Modulo per la presentazione delle osservazioni per i piani/programmi/progetti sottoposti a procedimenti di valutazione ambientale di competenza statale

ID: Codice procedura (ID_VIP/ID_MATTM):10844

Impianto per la produzione di energia elettrica da fonte eolica, costituito da 6 aerogeneratori della potenza complessiva di 37,2 MW, un sistema di accumulo da 25 MW e relative opere connesse in località "Rempillo" nel comune di Pitigliano (GR).

TESTO DELLE OSSERVAZIONI

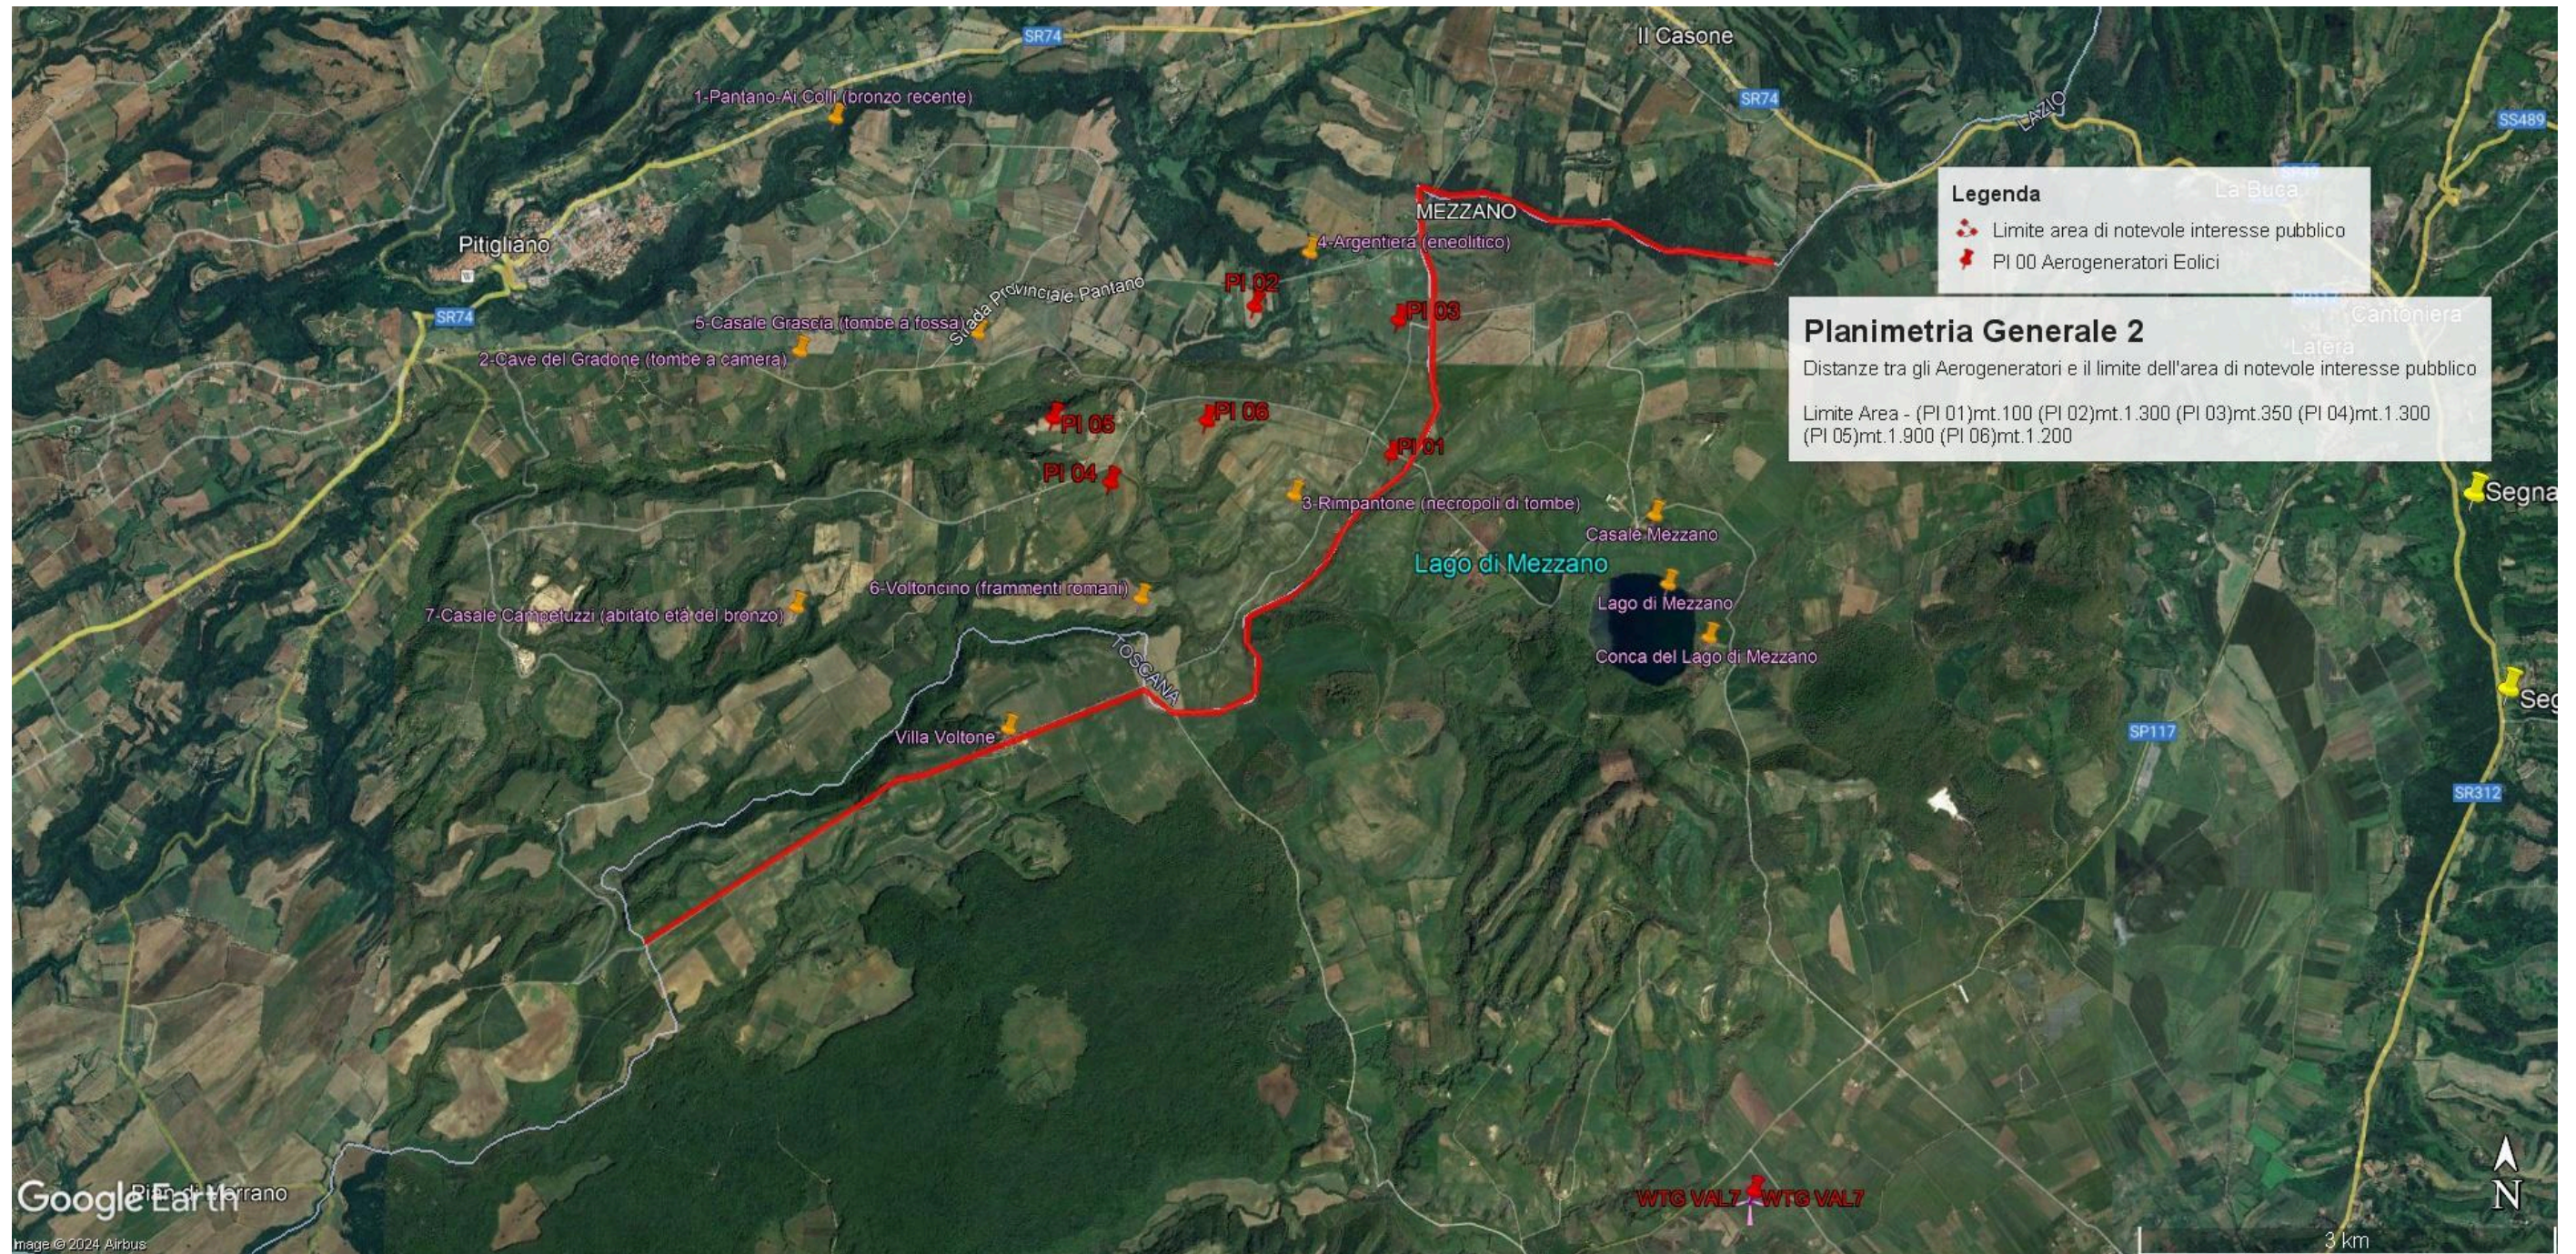
Immagine n. 1. Linea rossa indicante il confine Regioni Lazio-Toscana che coincide con parte del Perimetro del **vincolo di notevole interesse pubblico** ex art. 136 Codice Beni Culturali “ **Conca del Lago di Mezzano e territorio circostante**” ed i sei aerogeneratori localizzati con segnaposto rossi da P01 a P06 e ricadenti all’interno delle fasce di rispetto di 3 km dal bene vincolato e quindi in **area non idonea** al loro insediamento (ex art 20 co. 8 lettera c quater del D.Lgs n. 199/2021 e ss.mm.ii).

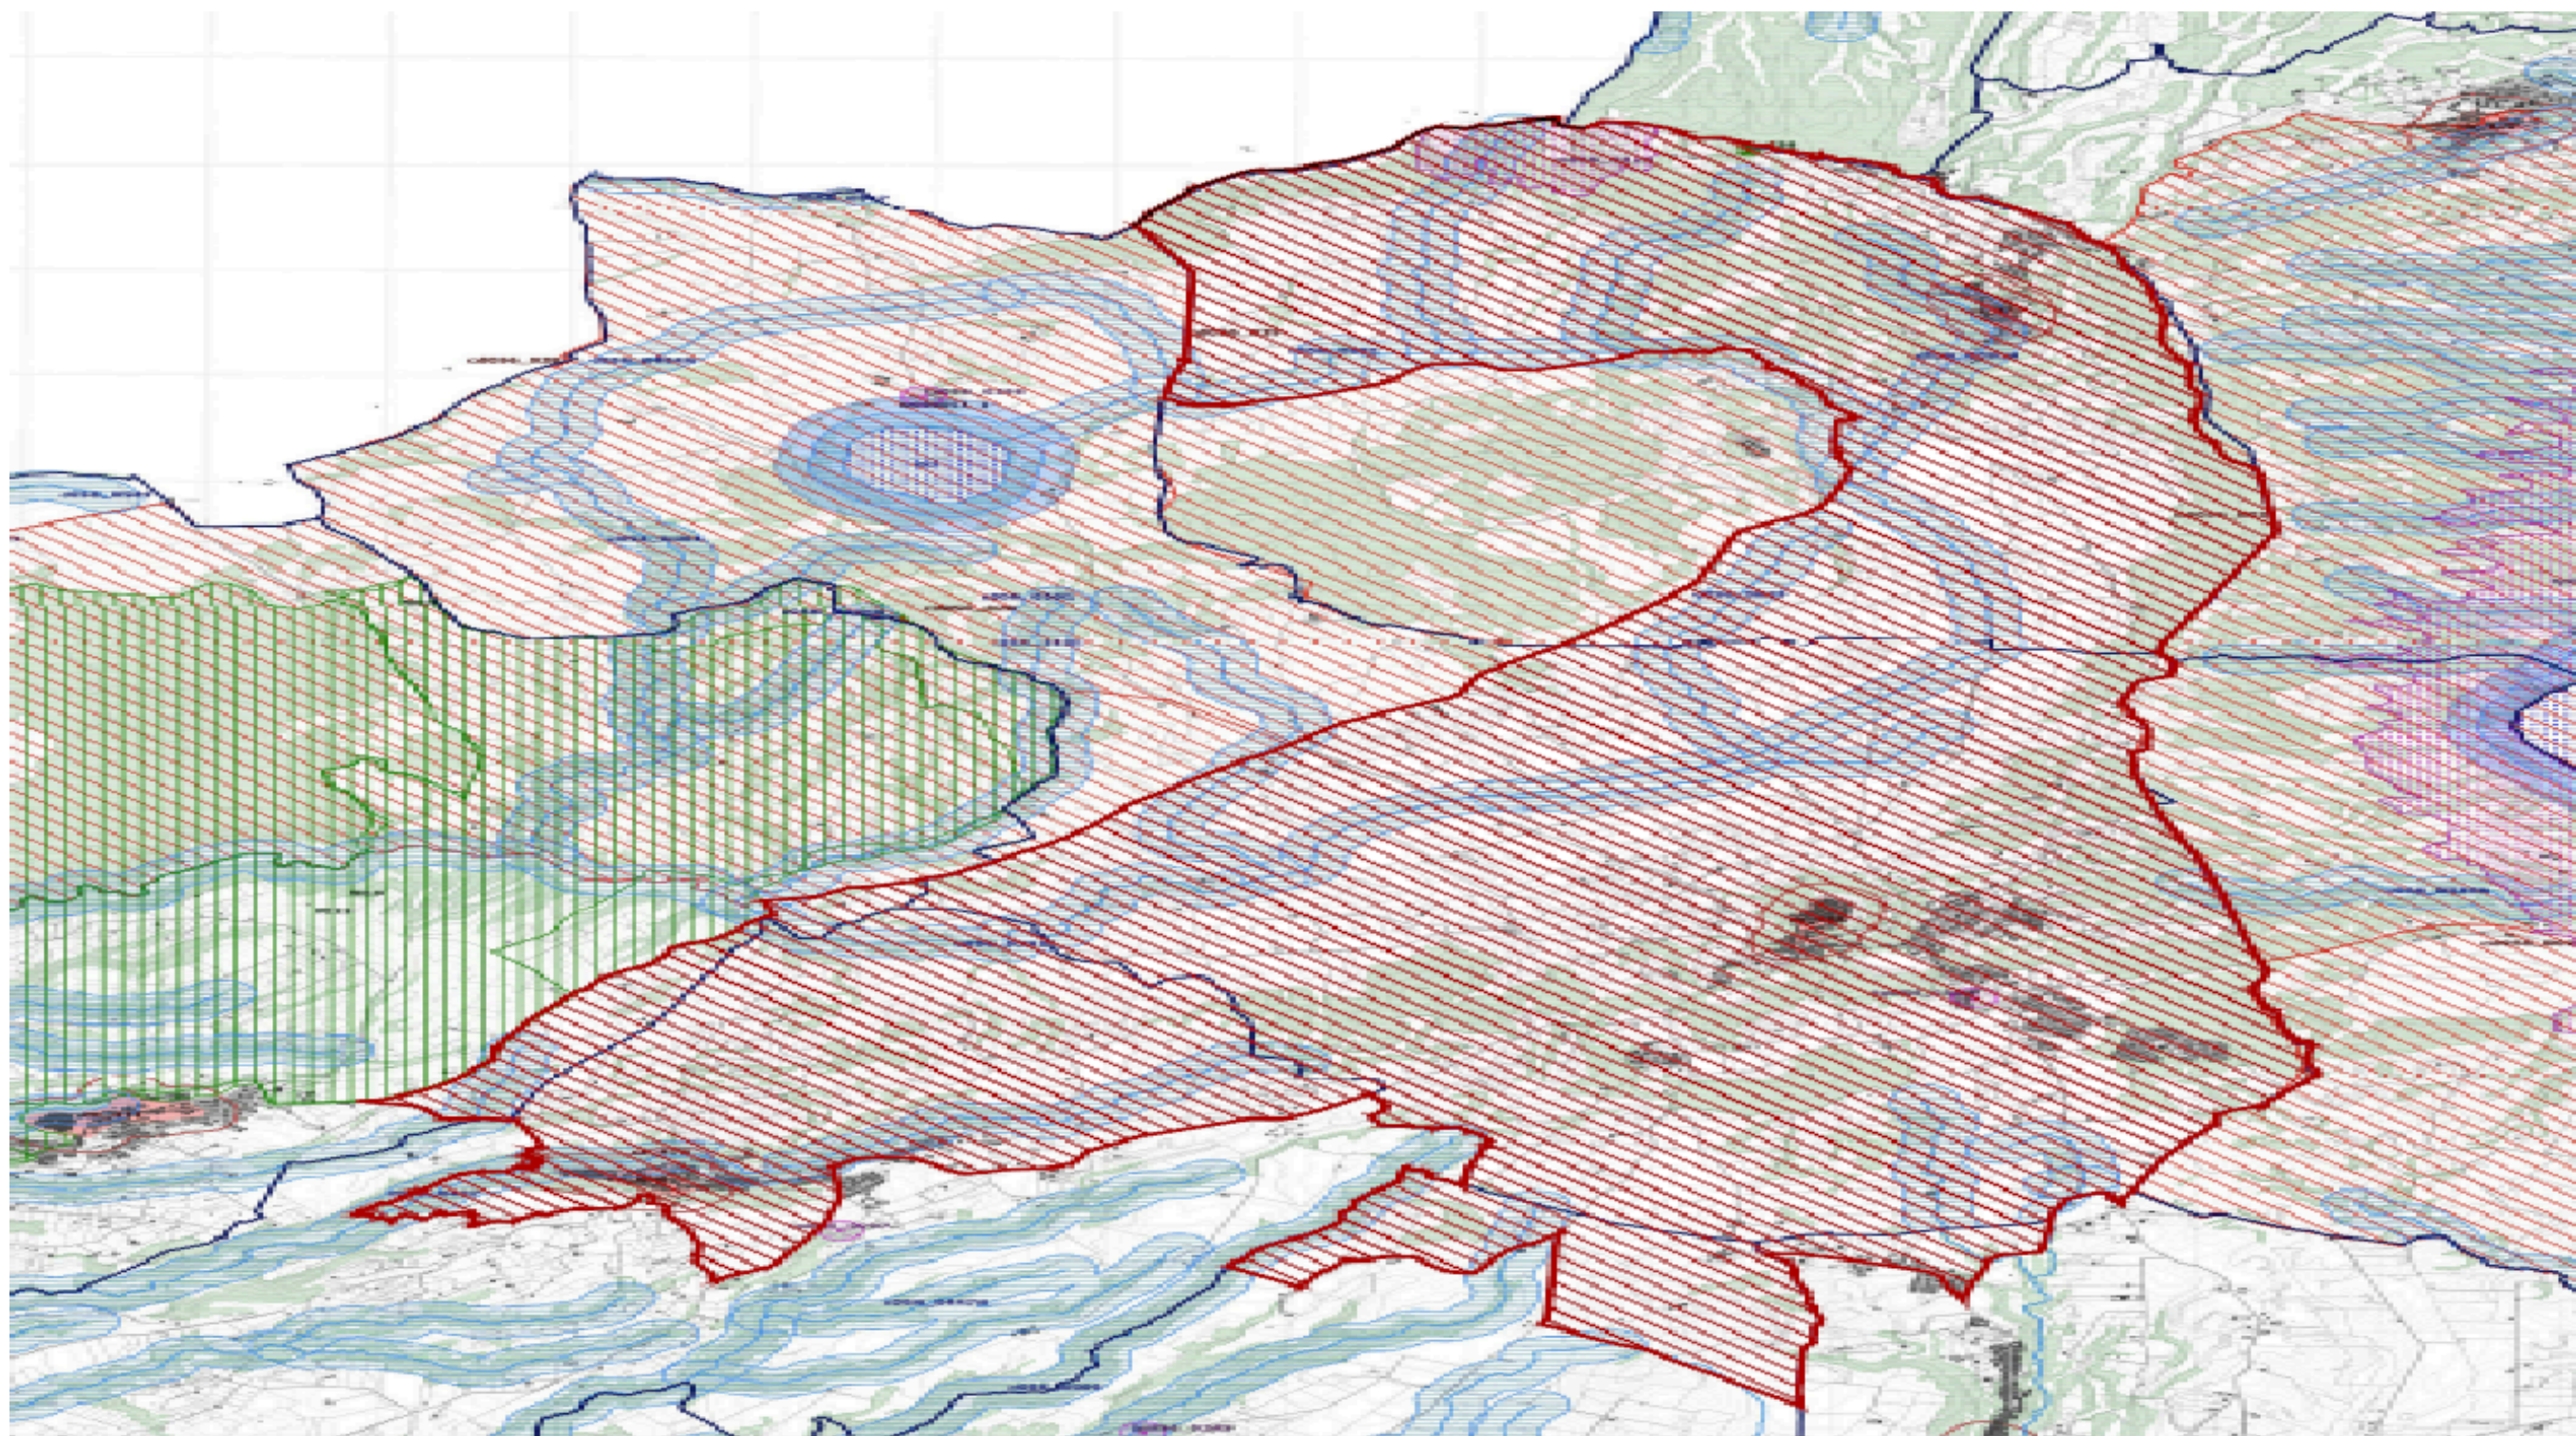
Bolsena attraverso la ZPS Caldera di Latera e la ZSC Lago di Mezzano che insieme sono compresi nel vincolo paesaggistico “ Conca Lago di Mezzano...” e verranno uniti dal nuovo vincolo paesaggistico “*Ambito paesaggistico, geologico e geomorfologico dell’orlo della caldera di Latera e delle sue pendici interessate dai centri eruttivi periferici*” (si veda a riguardo la proposta pubblicata sul sito del MIC in data 09/08/2023 e l’immagine n. 2 dell’ ALLEGATO) all’area di notevole interesse pubblico “ Conca del lago di Bolsena” (D.M. 24.10.1960). Praticamente una vasta zona che per interesse paesaggistico e naturalistico oltre che storico, archeologico e identitario rappresenta un unicum nel panorama nazionale.

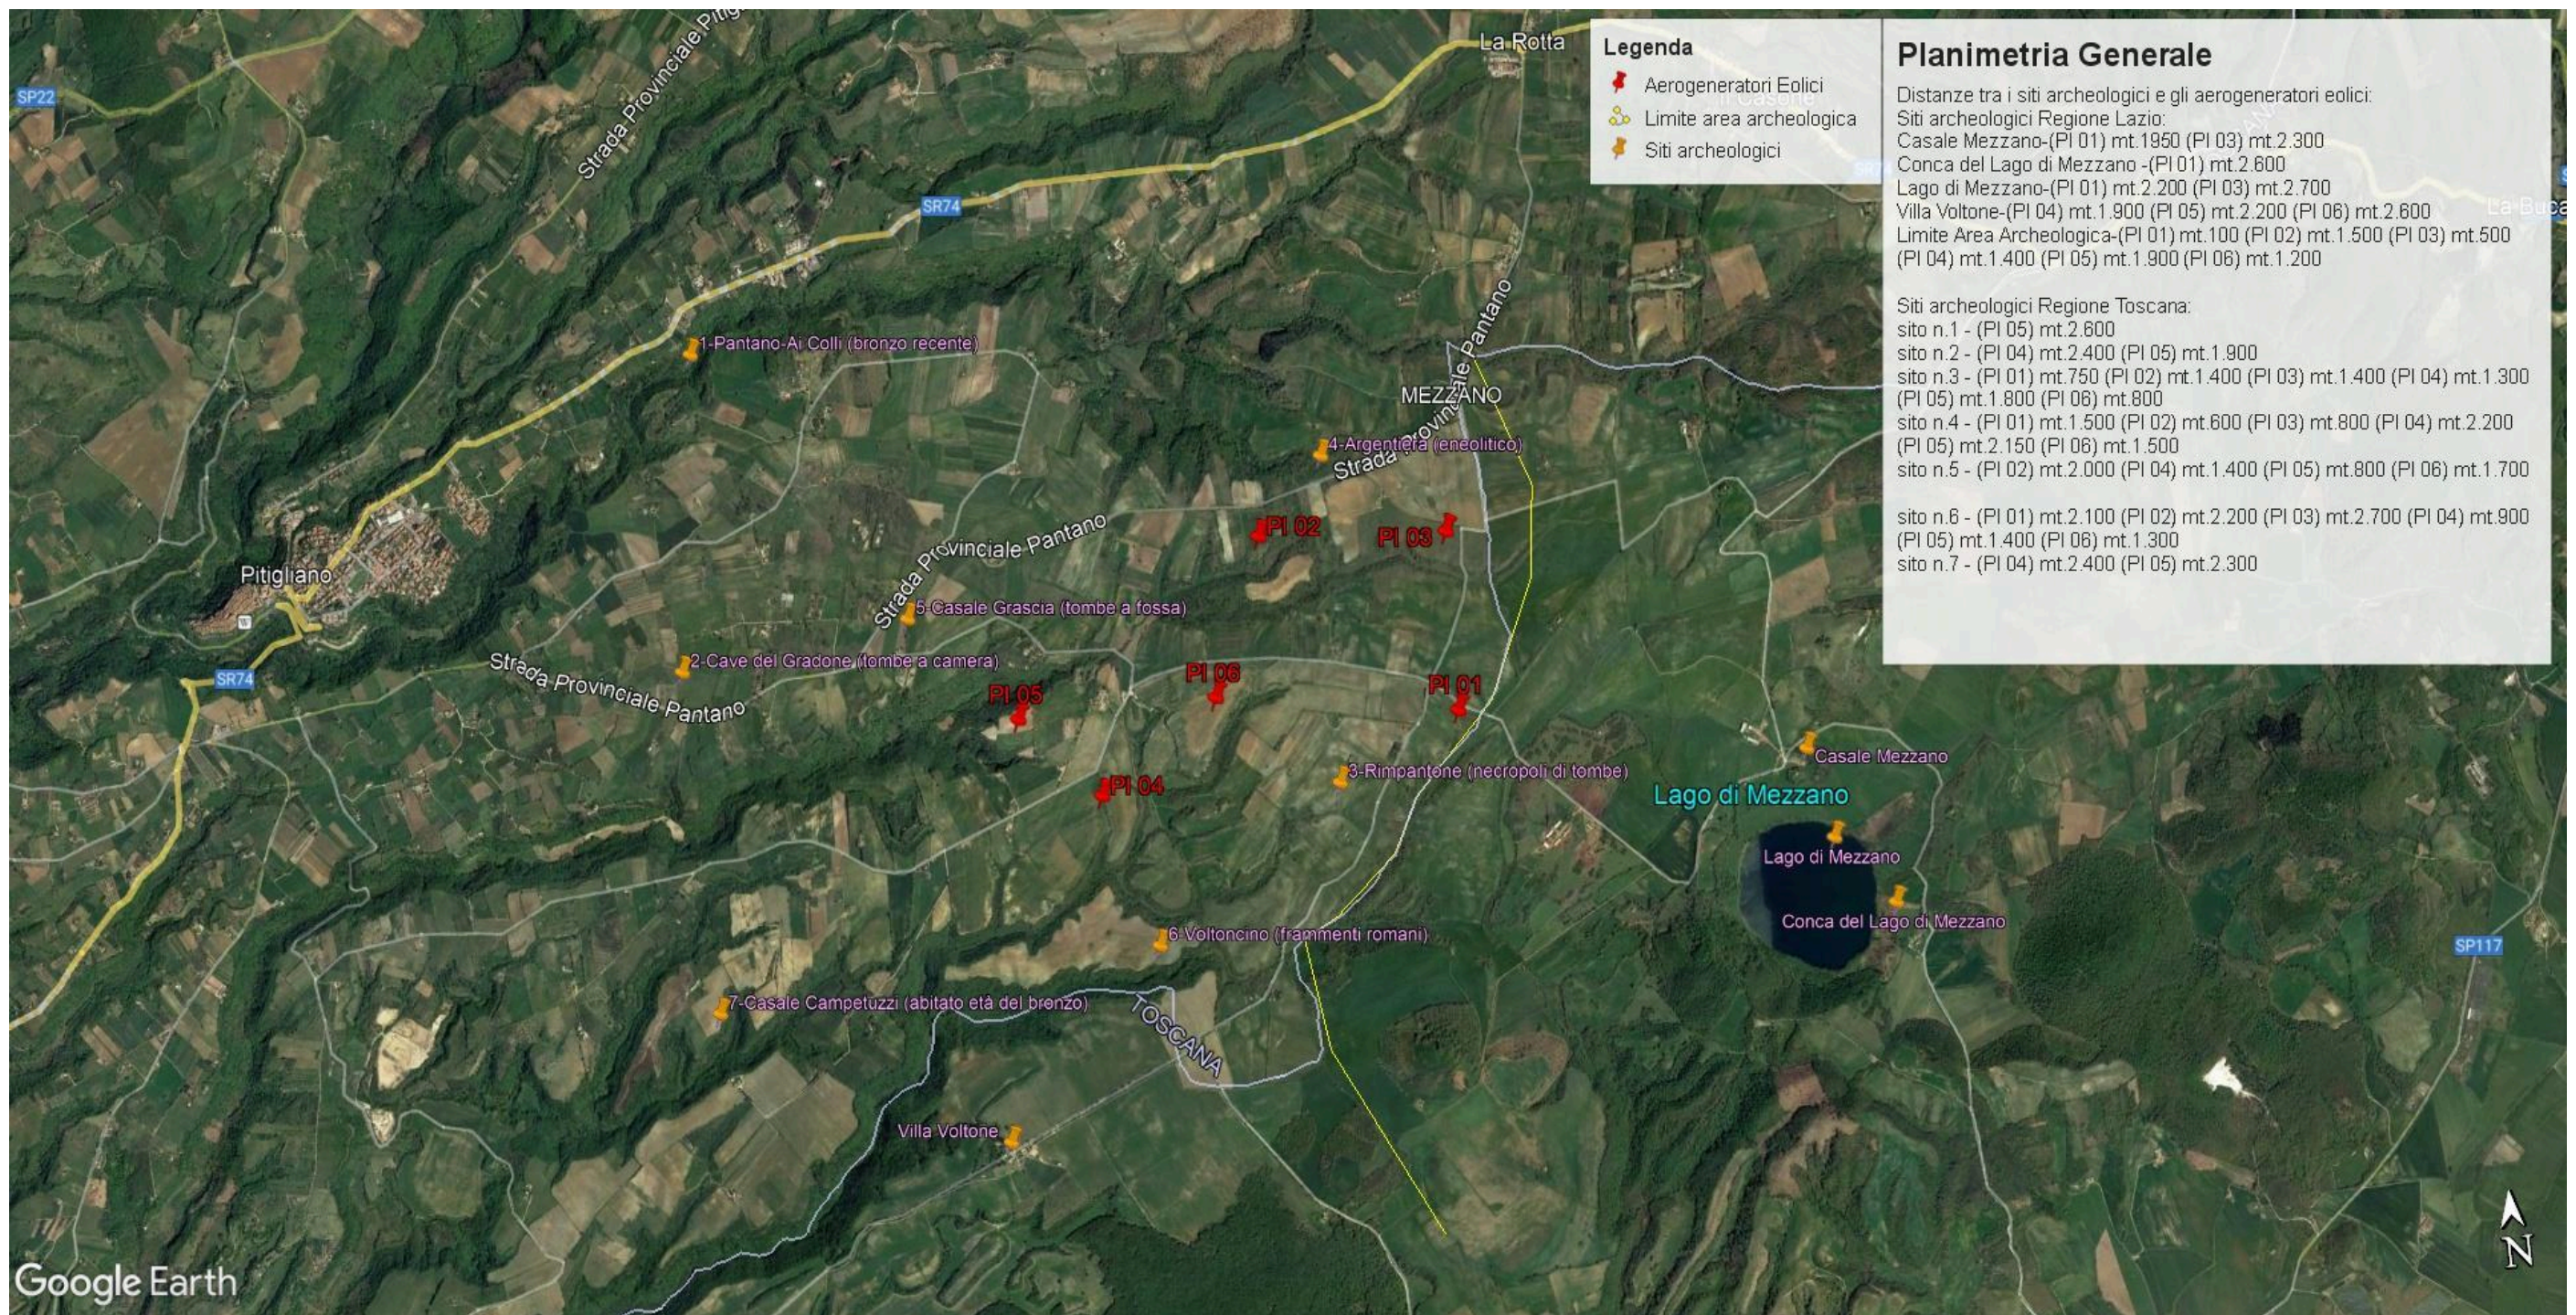
- h) Le zone di interesse archeologico evidenziate nell'immagine n. 3 a cui si aggiungono anche l'importante abitato protostorico di Sorgenti della Nova e Ruderii del Castello altomedioevale che si trovano a circa 4 km dalle aree in cui è stato progettato l'impianto eolico industriale. Poco più lontano i resti del castello medioevale “Morroneccio”. Nell'area vasta le preziose necropoli eneolitiche (Poggi Alti) ed etrusche di Pitigliano, Sovana e Sorano.

Immagine n. 3. Impatti dei sei aerogeneratori (in rosso) ricadenti nelle fasce di rispetto dei 3 km dai Beni Culturali (in giallo) e quindi in **area non idonea** al loro insediamento (ex art 20 co. 8 lettera c quater del D.Lgs n. 199/2021 e ss.mm.ii). **Inoltre si segnala che le pale P04 e P05 ricadono all'interno di un'area archeologica e quindi in altra area non idonea.**
